**AVIS RELATIF À LA PROTECTION
CONTRE LES EVENTUELS EFFETS NOCIFS ET NUISANCES
PROVOQUÉS PAR LES RAYONNEMENTS NON IONISANTS
GÉNÉRÉS PAR DES ANTENNES ÉMETTRICES STATIONNAIRES**

Commune : NAMUR - Exploitant : TELENET GROUP

Référence exploitant : NR1030M

Rapport n° 3927 / 2023

Figure 1 : Vue en plan des lieux de séjour et des points de contrôle

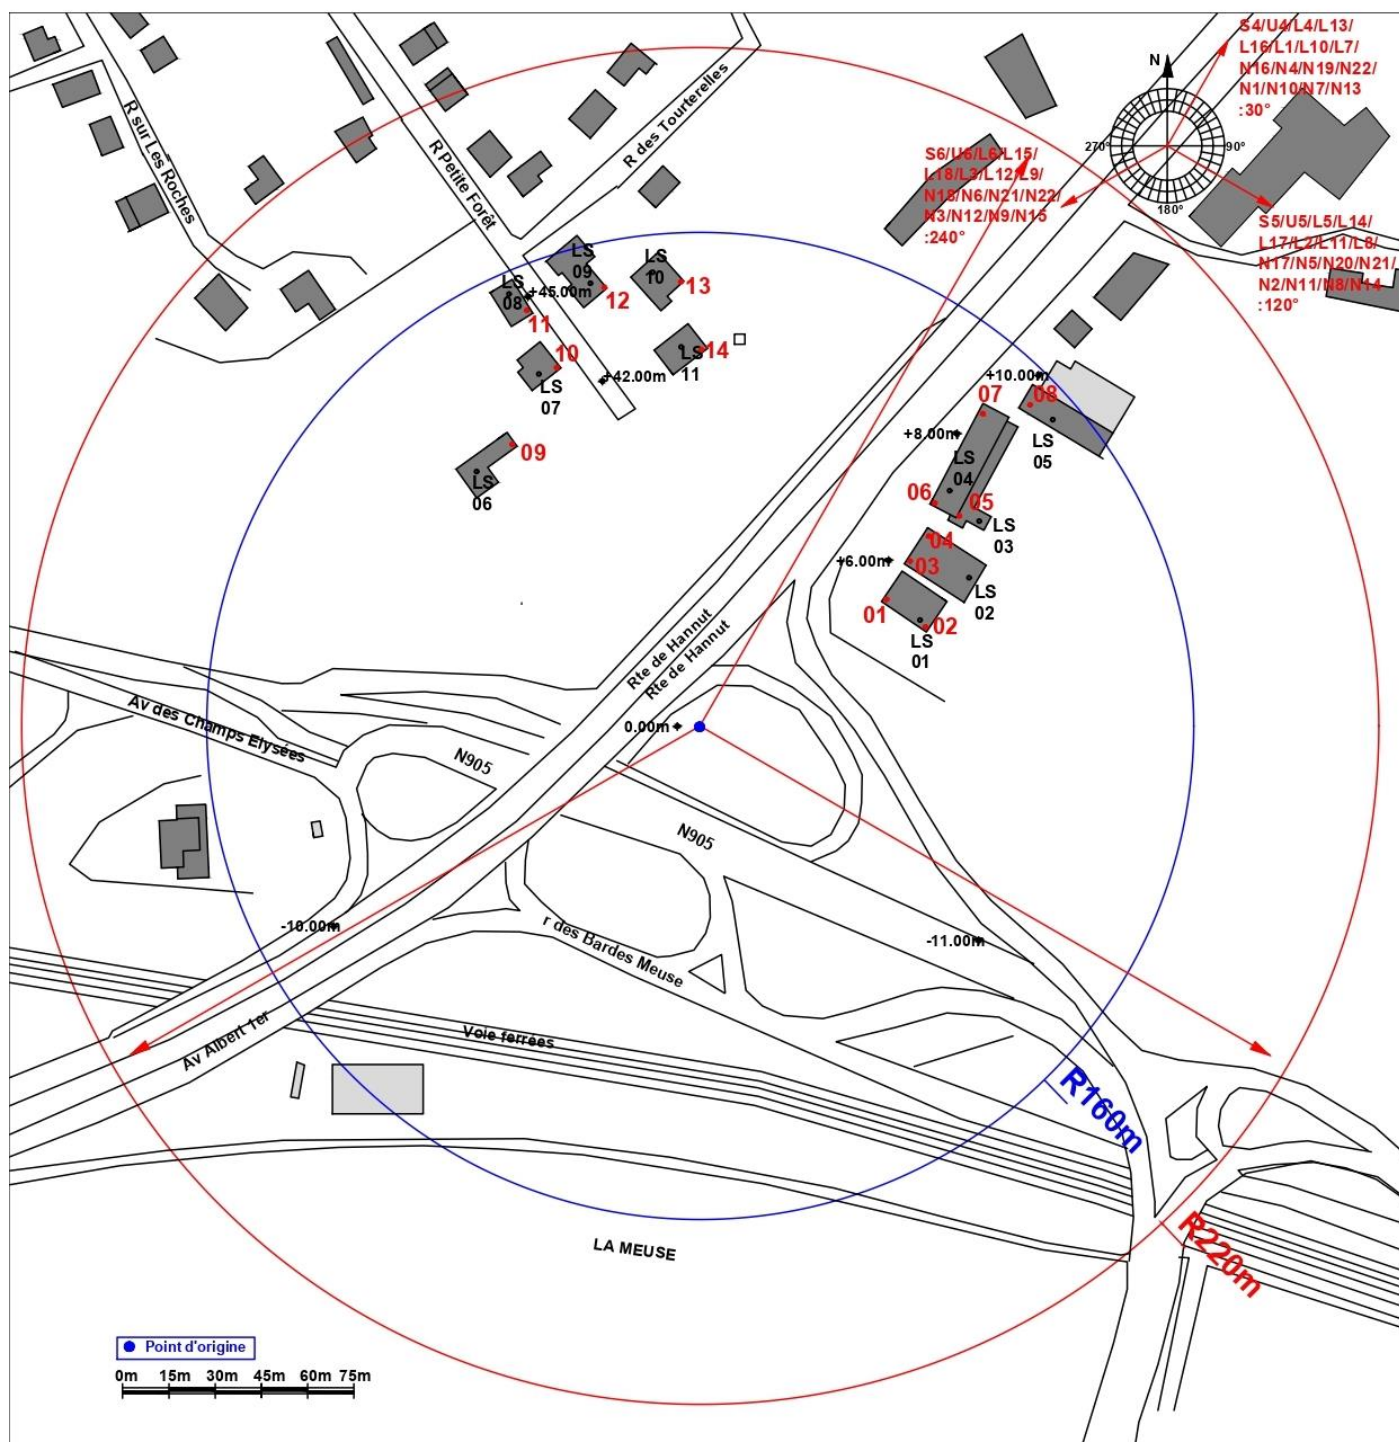
Les fréquences d'émission, la puissance rayonnée par chacune des antennes et leur gain permettent de déterminer le rayon de la zone à analyser. Tout dépassement de la limite par installation est exclu en dehors de cette zone. Le tableau 2 reprend les 35 LS² pour lesquels l'indice d'exposition est le plus élevé. Les différentes colonnes indiquent :

- le numéro du point de contrôle repris sur un des plans de la figure 1;
- le numéro du LS dans lequel se trouve le point de contrôle de la 1^{ère} colonne ;
- l'atténuation d'obstacle prise en compte pour le calcul de l'indice d'exposition dans le LS ;
- le résultat du calcul de l'indice d'exposition.

N° point de contrôle	LS	Atténuation (dB)	Indice d'exposition relatif à la limite par installation IE_i
3	LS02	3,0	0,998
1	LS01	3,0	0,955
2	LS01	3,0	0,860
4	LS02	3,0	0,818
6	LS04	3,0	0,741
5	LS03	3,0	0,647
7	LS04	3,0	0,470
8	LS05	3,0	0,366
14	LS11	3,0	0,005
13	LS10	3,0	0,003
10	LS07	3,0	0,002
9	LS06	3,0	0,002
12	LS09	3,0	0,002
11	LS08	3,0	0,002
0	LS	0,0	0,000

En ce qui concerne les antennes de l'installation mentionnées dans le tableau 1, la distance maximale à laquelle la limite pourrait être atteinte, à l'extérieur, est égale à 157,6 m. S'il n'y a pas de LS à une distance inférieure, les antennes respectent forcément la limite d'immission.

Dans le cas des LS situés à l'intérieur des bâtiments, une atténuation d'obstacle est prise en compte et il en résulte que la distance maximale à laquelle la limite pourrait être atteinte se réduit à 111,6 m.

Les résultats de l'évaluation décrite au paragraphe 4 indiquent que les antennes émettrices stationnaires de l'installation faisant l'objet du présent avis ne produisent pas, dans un lieu de séjour, un rayonnement électromagnétique maximum supérieur aux limites fixées à l'article 4 du décret.

En conclusion, les antennes émettrices stationnaires faisant partie de l'installation référencée dans le paragraphe 2 et dont les caractéristiques techniques sont résumées dans le tableau 1 **respectent les limites d'immission** fixées à l'article 4 du décret du 8 décembre 2022 (M.B. du 16.12.2022) modifiant le décret du 3 avril 2009 relatif à la protection contre les éventuels effets nocifs et nuisances provoqués par les rayonnements non ionisants générés par des antennes émettrices stationnaires.

Figure 2 : Vue en plan des installations d'antennes dans un rayon de 300 mètres autour de l'installation faisant l'objet de la demande d'avis

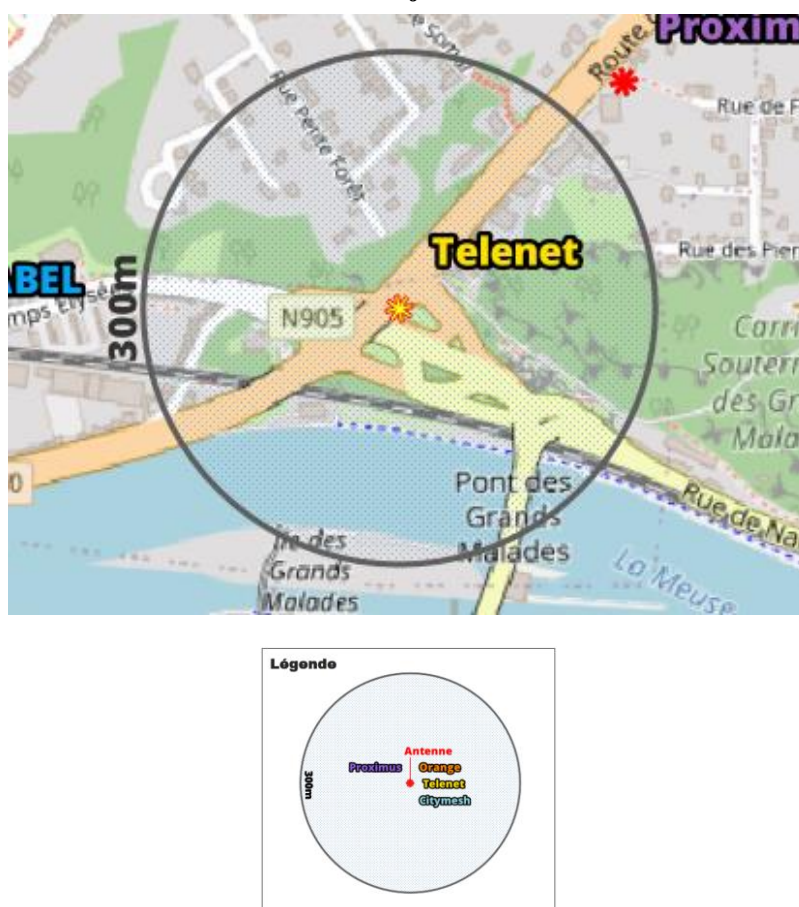
Le plan en projection verticale de la figure 2 indique la localisation des antennes actives éventuelles visées par le décret et situées dans un rayon de 300 mètres autour de l'installation référencée dans le paragraphe 2. Les données de localisation de ces antennes et les avis correspondant sont accessibles via le cadastre en ligne des antennes émettrices stationnaires⁶.

Compte tenu du nombre d'installations localisées dans la figure 2, il apparaît que l'intensité du rayonnement électromagnétique généré, dans les lieux de séjour situés à proximité de l'installation référencée dans le paragraphe 2, par l'ensemble des antennes émettrices stationnaires de l'ensemble des exploitants du même site d'antennes émettrices stationnaires respecte la limite fixée à l'article 4, § 2 du décret.
